„Rekonstrukce bytového domu Hálkova 624/4“

VYSVĚTLENÍ, ZMĚNA NEBO DOPLNĚNÍ ZADÁVACÍ DOKUMENTACE

Vysvětlení zadávací dokumentace č. 1 ze dne 10. 11. 2022

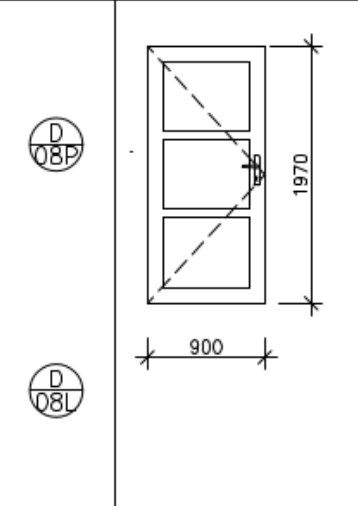
V rozpočtu je u vnitřních hliníkových dveří pozice D08 uveden 1 kus, ve výpisu 3ks.

V rozpočtu i výpisu u všech hliníkových dveří EW 30 DP 1 - ocel, v PBŘ EW 30 DP 3 - dřevo.

508	767-D/08	D+M dveře vnější hliníkové 900x1970 mm, pož. odolnost EW30 DP1-C, vč. zárubně, vč. kování, vč. připojovacích folií, vč. podkladního PUR hranolu, podrobnosti ve výpisu dveří DP/08	kus	1,00000		0,00
-----	----------	--	-----	---------	--	------

DVEŘE VNĚJŠÍ PROTIPOŽÁRNÍ - EW 30 DP1 - C ROZMÉR DVEŘÍ: 900x1970 mm POPIS: DVEŘE VNĚJŠÍ PROTIPOŽÁRNÍ, Z HLINÍKOVÝCH KOMOROVÝCH PROFILŮ, JEDNOKŘÍDLOVÉ, OTOČNÉ, PLNÉ, S PROLISEM, S POLODRÁŽKOU POŽÁRNÍ ODOLNOST: EW 30 DP1 - C (dle požadavku PBR EW 30 DP3-C) ZÁRUBEŇ: SOUČÁSTÍ DODÁVKY DVEŘÍ POVRCHOVÁ ÚPRAVA: SYSTÉMOVÝ NÁSTRÍK BARVA: SVĚTLÉ ŠEDÁ (bude upřesněno AD) ZÁMEK: VLOŽKOVÝ, BEZPEČNOSTNÍ KOVÁNÍ: STANDARDNÍ, KOULE Z VNĚJŠÍ STRANY - KLIKA Z VNITŘNÍ STRANY, ŠTÍTEK, NEREZ - MAT VYBAVENÍ: NÍZKÝ PRAH, SAMOZAVÍRAČ		1PP	1NP	2NP	3NP	4NP	STR	CELK
		P	2	-	-	-	-	-	2
		L	1	-	-	-	-	-	1

Zadavatel sděluje, že v této souvislosti poskytuje upravenou projektovou dokumentaci a výkaz výměr, které jsou přílohou tohoto vysvětlení.
